REALIZZAZIONE DELLA RETE DI DISTRIBUZIONE DEL GAS
NELLE AREE DELL'AGGLOMERATO INDUSTRIALE DI
ORISTANO

DOCUMENTO DI RISPOSTA ALLE OSSERVAZIONI DELLA REGIONE
AUTONOMA DELLA SARDEGNA IN DATA 15/12/2021. (CODICE
DELLA PROCEDURA ELABORATO : MATTM-2021-0140539)

<p>CONSORZIO INDUSTRIALE PROVINCIALE ORISTANESE</p>	<p>Realizzazione di una rete di distribuzione del gas nelle aree dell'agglomerato industriale di Oristano PROGETTO DEFINITIVO</p>
<p>DOCUMENTO DI RISPOSTA ALLE OSSERVAZIONI – MATTM- 0140539 del 15-12-2021</p>	<p>PAIN01 PD IA R OO3 R01 FOGLIO 1 di 22</p>

Figura 1 – Stralcio della Tav. 17 – Carta degli Usi Civici vigenti (allegata al PUC del comune di Oristano)

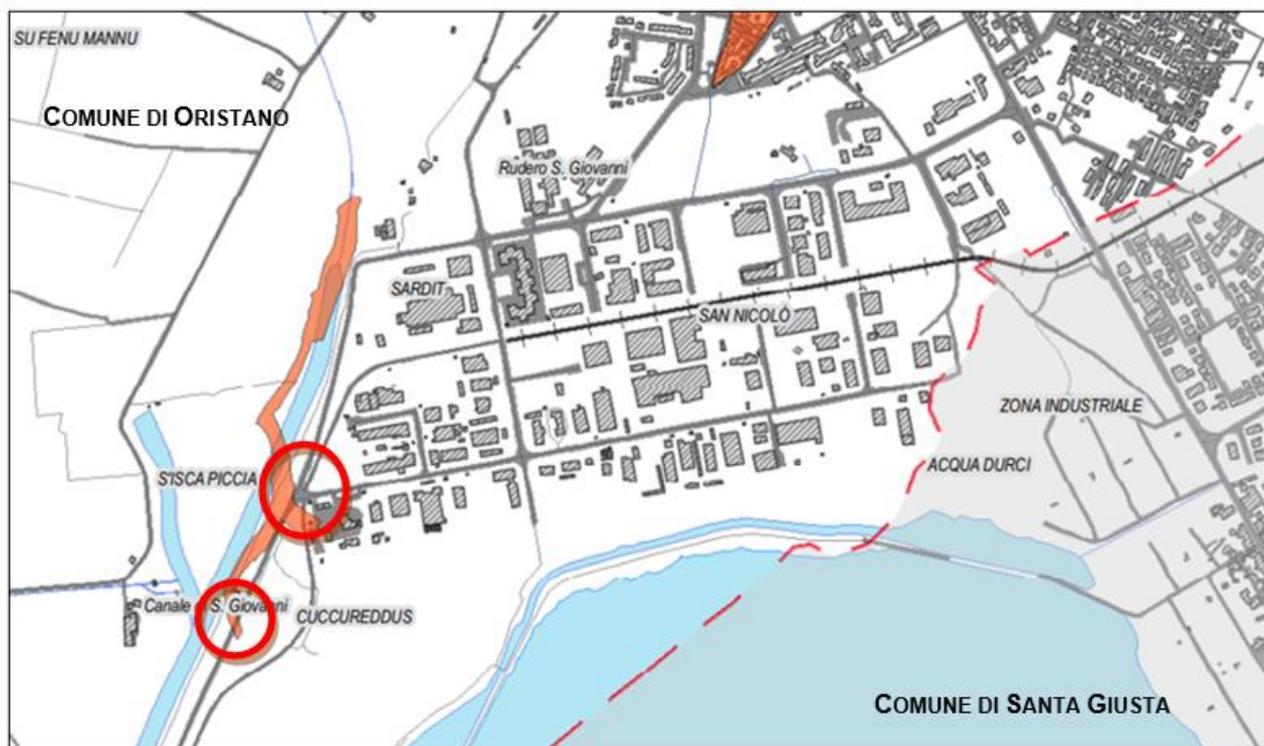
In riferimento alla procedura VIA di cui all'oggetto, si comunica che dall' esame della documentazione è emerso che parte delle aree interessate dalla rete di distribuzione risultano ricadere su terre accertate come aperte agli usi civici dei cittadini residenti nel Comune di Oristano.

Pertanto si fa presente che per gli interventi da effettuarsi in tutto o in parte sulle terre civiche, gli stessi saranno ammissibili esclusivamente nei limiti previsti dalla normativa di riferimento, ed in particolare la L.R. 14 marzo 1994, n. 12.

Di seguito si allega lo stralcio della Tav. 17 nel quale sono riportate in arancione le perimetrazioni degli Usi Civici presenti nel comune di Oristano ricadenti nell'area oggetto di intervento e

interferenti con le opere in progetto (cerchio rosso). In rosso tratteggiato viene riportato il limite comunale.

Figura 7- Esempio di Barriera mobile “tipo”

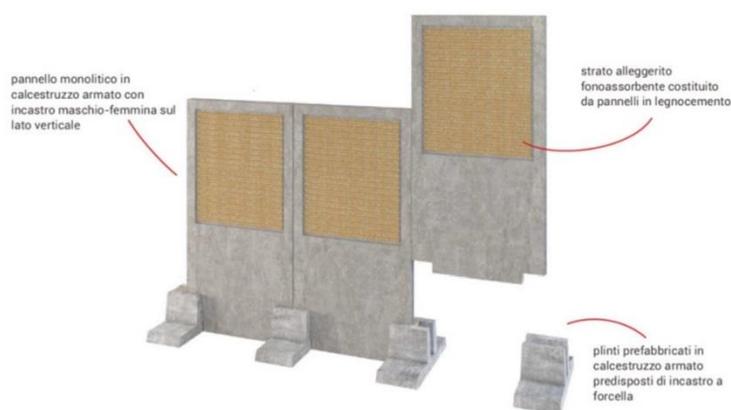
Si osserva inoltre che sono menzionate opere di mitigazione delle quali non sono state fornite le caratteristiche tecniche evidenziando il fatto che, pur con l'introduzione delle mitigazioni, i ricettori sensibili, inseriti a parere dello scrivente in classe acustica non pertinente, risultano esposti a livelli di emissione che eccedono o sono prossimi ai valori limite di emissione della classe acustica VI.

Con riferimento alle opere di mitigazione, per le tipologie di lavorazioni previste per la realizzazione dell'opera in oggetto, al fine di mitigare i ricettori risultanti fuori limite nella fase di corso d'opera, si prevede l'installazione di barriere acustiche mobili in corrispondenza dei cantieri lungolinea.

Nell'immagine seguente si riporta un'immagine della Barriera mobile “tipo” utilizzata nei cantieri. In particolare, la barriera è composta da pannelli monolitici in calcestruzzo armato con uno strato alleggerito fonoassorbente costituito da pannelli in legnocemento posizionati su plinti prefabbricati in calcestruzzo armato.
